Fagnotat

Saksnr.: 201721558/175
Emnekode: EBYGG-5121
Saksbeh.: SENH

Til: Byrådsavdeling for klima, miljø og byutvikling
Fra: Plan- og bygningsetaten
Dato: 110422

Forslag til detaljregulering anbefales vedtatt Ytrebygda, Gnr. 111, Bnr. 83 mfl., Kokstaddalen Arealplan-ID 65960000

Figur 10 og 11. Endring av adkomst til Kokstadvegen 33-35

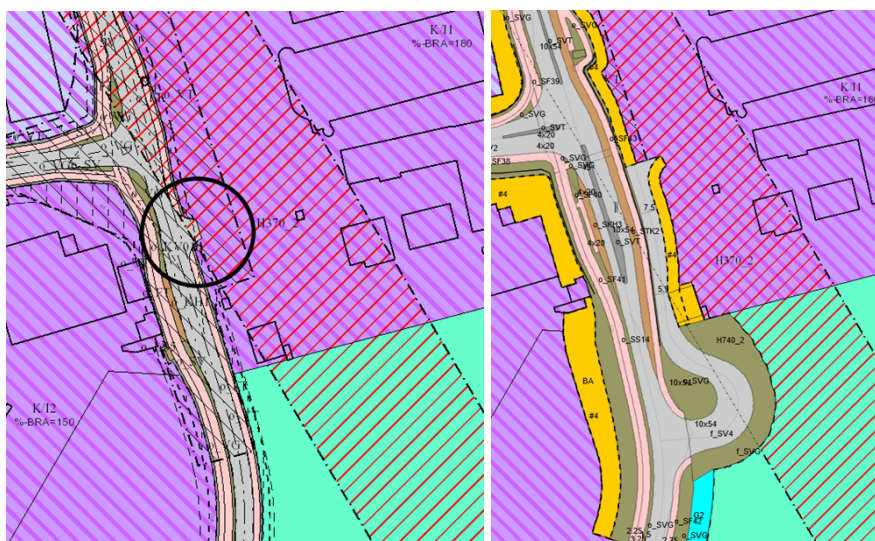
Dagens avkjørsel til Kokstadvegen 33-35 er regulert i gjeldende områdeplan for Kokstad øst. I områdeplanen er det imidlertid ikke lagt opp til et tverrsnitt med kollektivfelt, og dermed ble det ikke planlagt for en endret adkomstsituasjon for Kokstadvegen 33-35. For at avkjørselen ikke skulle komme i konflikt med kollektivfeltet må den skyves lenger sør, og foreslås derfor innenfor areal vist som grønnstruktur i områdeplan for Kokstad øst og KPA 2018.

Bymiljøetaten (BME) er negative til en omregulering av grønnstrukturen, og etterspør en annen løsning. Plan- og bygningsetaten støtter i utgangspunktet BME sin vurdering at det er uheldig at tiltaket forutsetter inngrep i et grøntareal, men aksepterer foreslått plassering da andre vurderte alternativer ikke er gjennomførbare. De ulike alternativene som er vurdert fremgår av planbeskrivelsen s. 89.

Figur 22. Nordlige del av delfelt BKB6

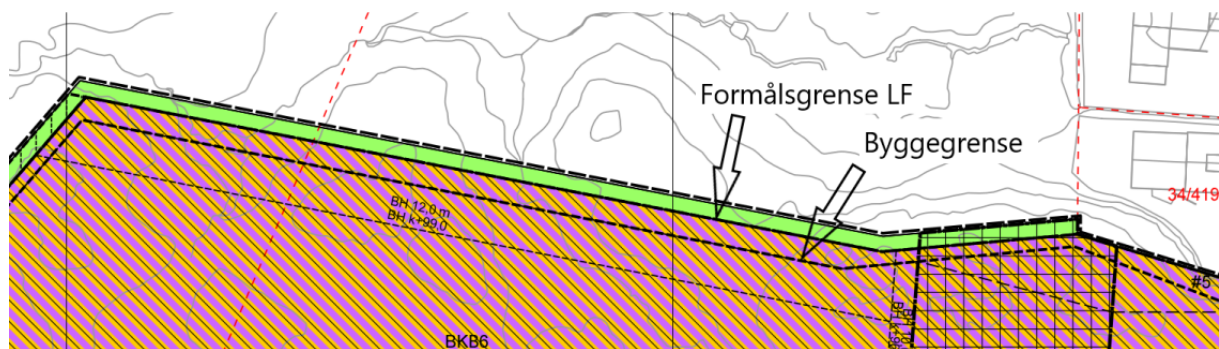
Slik planforslaget foreligger, er det åpnet for nødvendig terrengbehandling som fyllinger, skjæringer og murer (bestemmelsesområde #5) mellom byggegrensen for delfelt BKB6 og grøntområdet LF (figur 22).

Bymiljøetaten har til begrenset høring uttalt at justeringene på fem meter vurderes kun å utgjøre marginale forbedringer sammenlignet med planens innvirkning på det biologiske mangfoldet i sin helhet. PBE anser det som uheldig at forslagsstiller ikke har imøtekommet vår anmodning om å trekke utbyggingsfeltene lenger vekk fra myrområdene. Dette gjelder særlig mot Lonemyra hvor konsekvensen er at det store delfeltet BKB6, ville blitt noe mindre.

Det foreslås derfor en endring i plankartet, hvor bestemmelsesområdet #5 utgår langs nordsiden av delfelt BKB6, slik det er vist på figur (23) nedenfor. Det forutsettes at terrengtilpasningen gjøres innenfor byggegrensen. Vårt forslag til avgrensning av bestemmelsesområde #5 mot øst, begrunnes i at den østlige delen av delfelt BKB6 i stor grad er beslaglagt grunnet høyspentlinjen. En ytterligere reduksjon av areal medfører at denne delen trolig ikke kan bebygges.

§ 3.1.7.6 Det tillates kun VA-tiltak og beplantning utenfor byggegrensen langs nordsiden av feltet BKB6.
